ABC aangepaste brief en concept nota van Randvoorwaarden, planteam 25-4-2022
Bijlagen: 22-0100278 rectificatie 21-4-2022 gemeentelijke reactie op woningbouwnotitie
7-12-2022.pdf; Bijlage brief rect. reactie woningbouwnotitie 22-0100278
Randvoorwaarden ABC 21-0340816 21-04-2022 icm brief.pdf

UW BRIEF 22-0105535	UW KENMERK	ZAAK-/PROJECTNR. PRO-0412/002	DOCUMENTNR. 22-0100278	BIJLAGE(N)
CONTACTPERSOON Artikel 5.1 lid 2 sub e Woo	CLUSTER Ruimte	TELEFOONNUMMER (0174) Artikel 5.1 lid 2 sub e Woo	DATUM VERZONDEN 21 april 2022, rectificatie	
ONDERWERP Reactie op de Notitie Woningbouw Strijp ABC Westland – 15 februari 2022

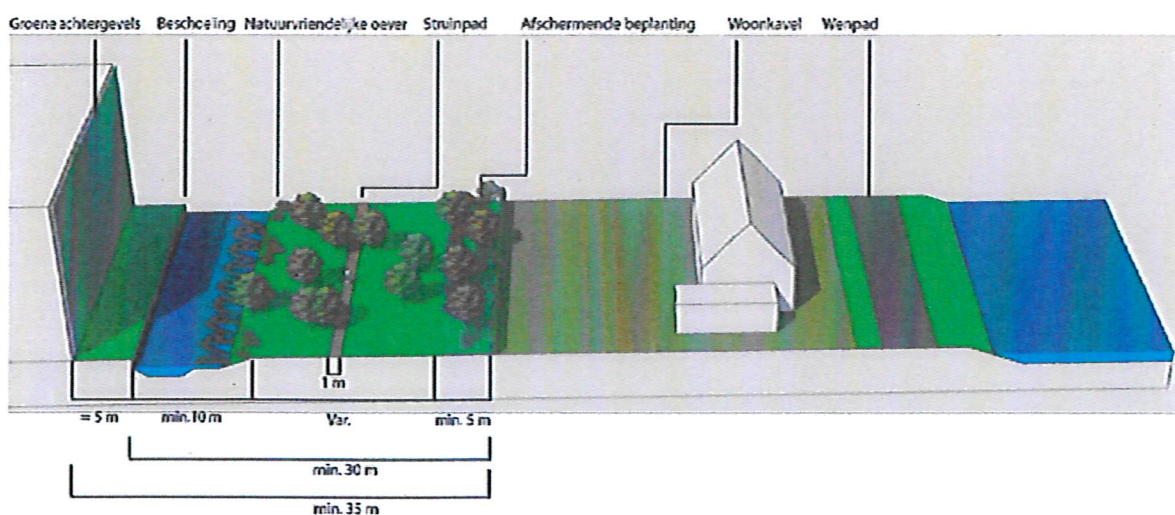
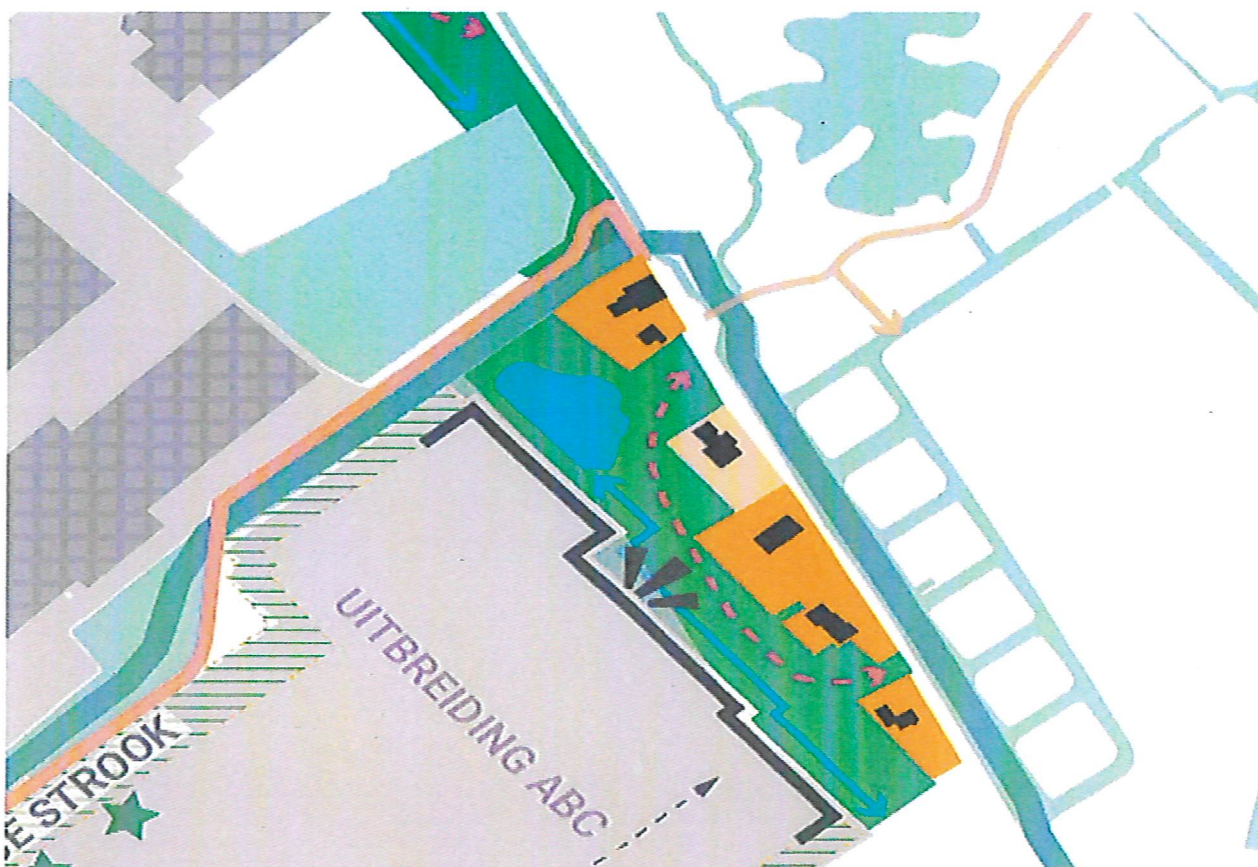
- De ecologische strook komt in eigendom van de gemeente en krijgt een openbaar karakter.
- De minimale afstand tussen het bedrijventerrein en de woonkavels bedraagt 30 meter. Binnen deze zone wordt een ecologische inrichting gerealiseerd. Hiervoor is een minimaal inrichtingsprofiel opgesteld (zie hieronder).

- De exacte invulling van de groenzone dient in een ontwerp en beheerplan uitgewerkt te worden door een deskundige landschapsarchitect op basis van een daartoe op te stellen Quick scan natuur en ecologisch advies. Uit het advies moet blijken op welke doelsoorten gericht wordt en welke beheer na aanleg nodig is.

- Het inrichtingsplan zal door de gemeente beoordeeld worden op onderhoud en beheer door de gemeente.
- Er wordt een struipad in de groenzone opgenomen die de zone ontsluit voor wandelaars én personeel van het bedrijventerrein.

- Bij het ecologische inrichtingsplan hoort ook een zorgvuldige landschappelijke inpassing van de bedrijfsbebouwing meegenomen. Rietkragen, bosschages, eilandjes met beplanting etc. kunnen daarbij worden ingezet om het beeld te filteren. De bedrijfshallen 'wegplanten' is daarbij niet aan de orde, wel het beeld vanaf het struipad zodanig breken dat niet tegen een kale wand van bedrijfsbebouwing aangekeken wordt. Deze gevels dienen voorzien te worden van met (klim-)planten beklede, groene gevels. Het is niet wenselijk dat de zone volledig ingericht wordt met open water. Op het brede gedeelte aan de noordzijde is een grotere waterpartij wel denkbaar.
